(仮称) 串間市いちき風力発電事業
環 境 影 響 評 価 方 法 書
補 足 説 明 資 料

令和 6 年 7 月

シン・エナジー株式会社

風力部会 補足説明資料 目次

図 4(1) 対象事業実施区域の林道等の状況写真

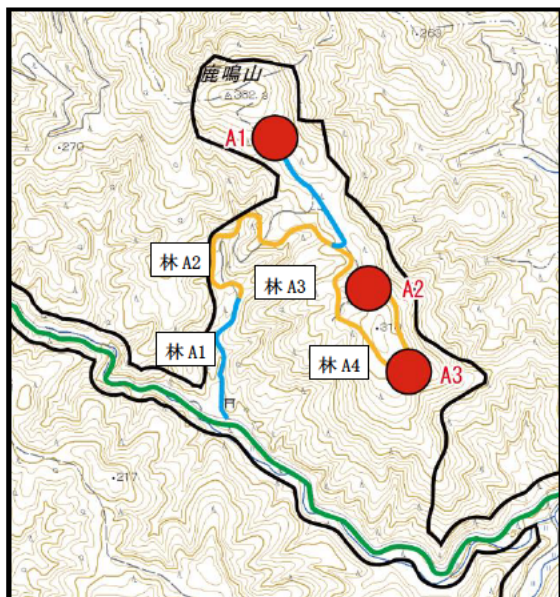
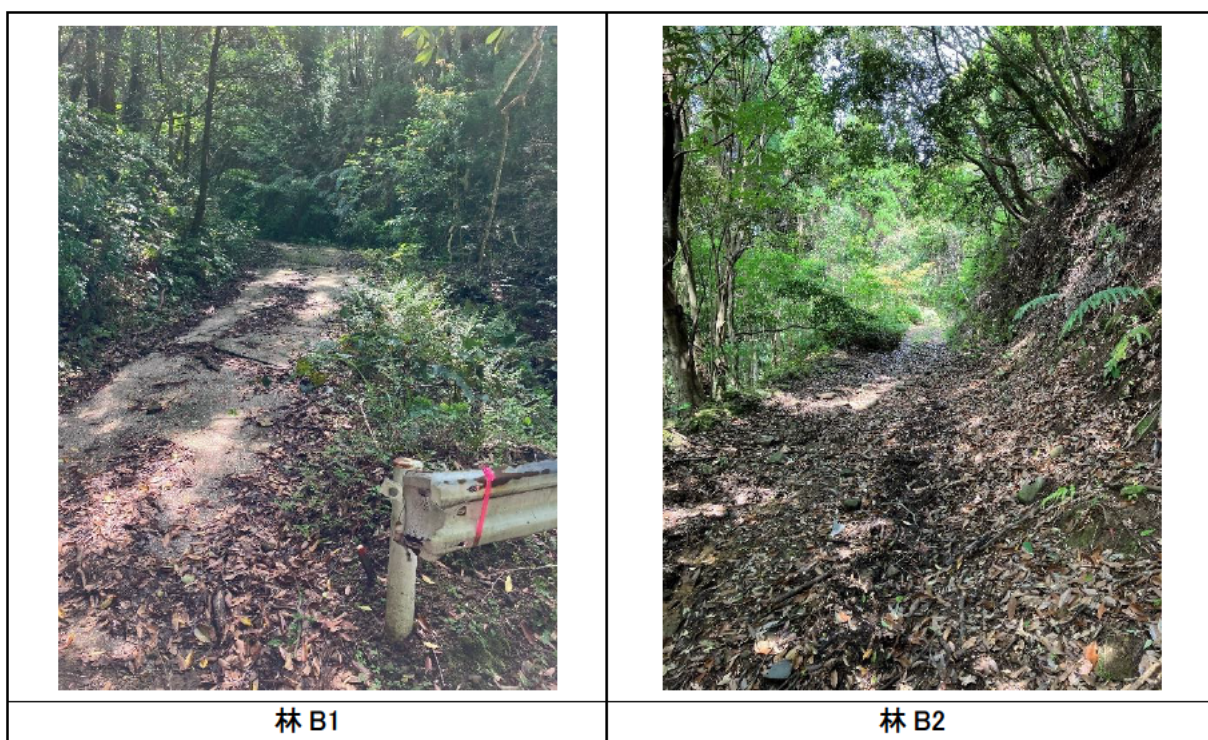
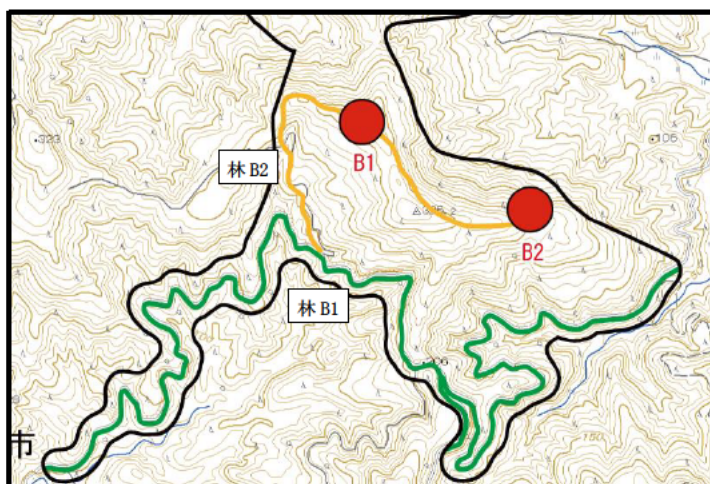
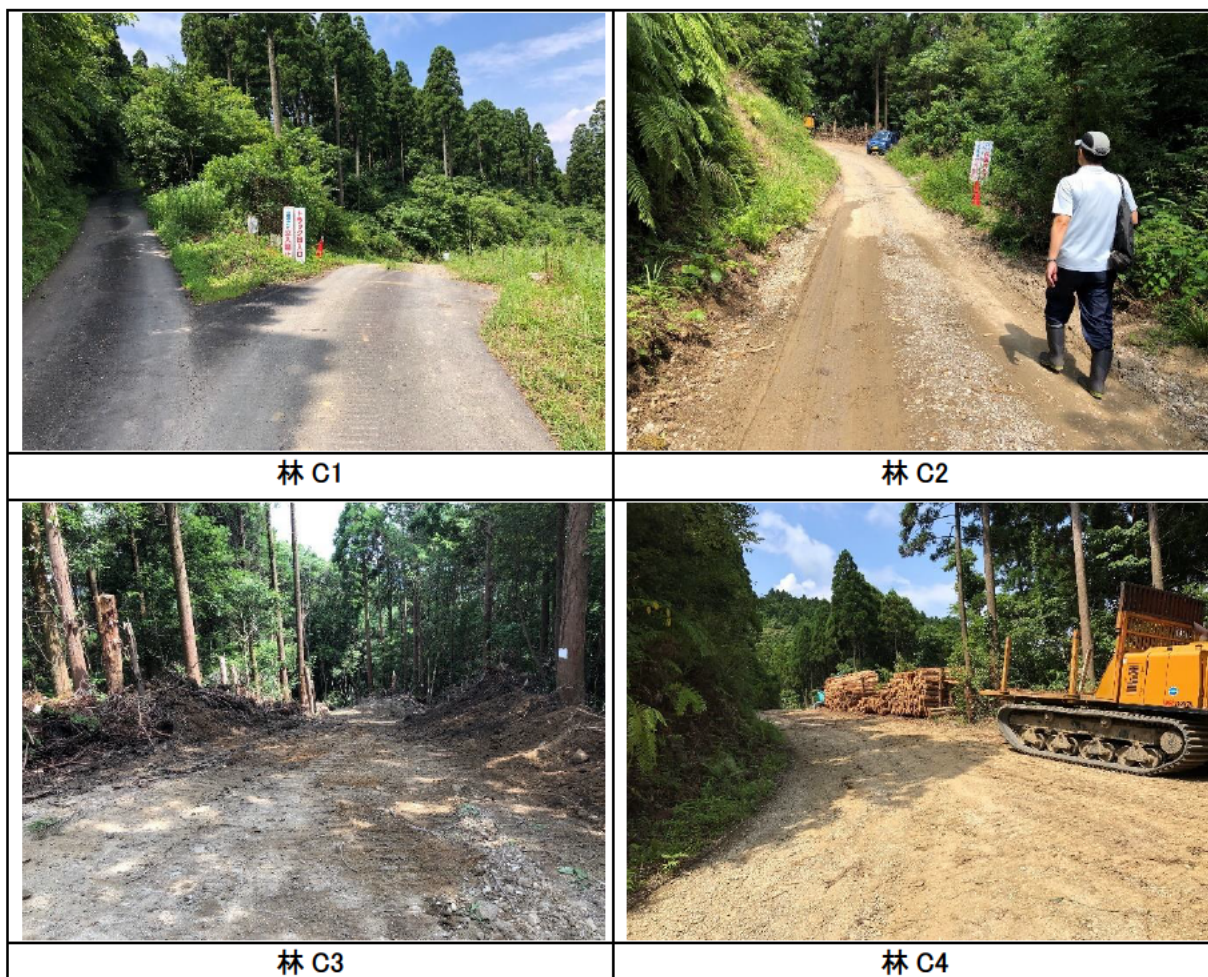
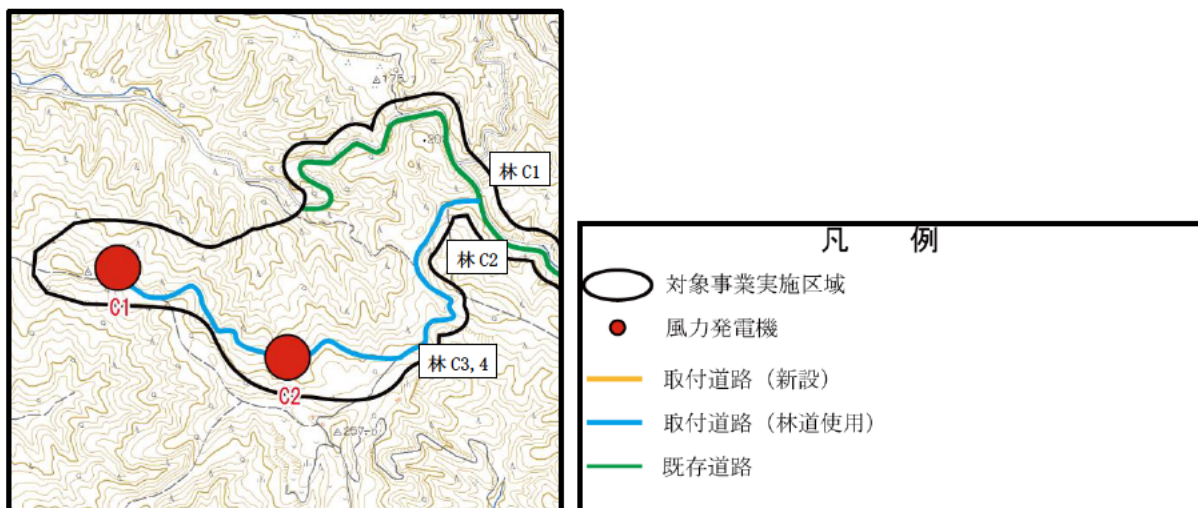
対象事業実施区域の林道や樹林の様子が分かるような写真があればお見せ下さい。衛星写真だけでは細部の状況が分かりにくいので。

林道等の状況の写真については図4のとおりです。
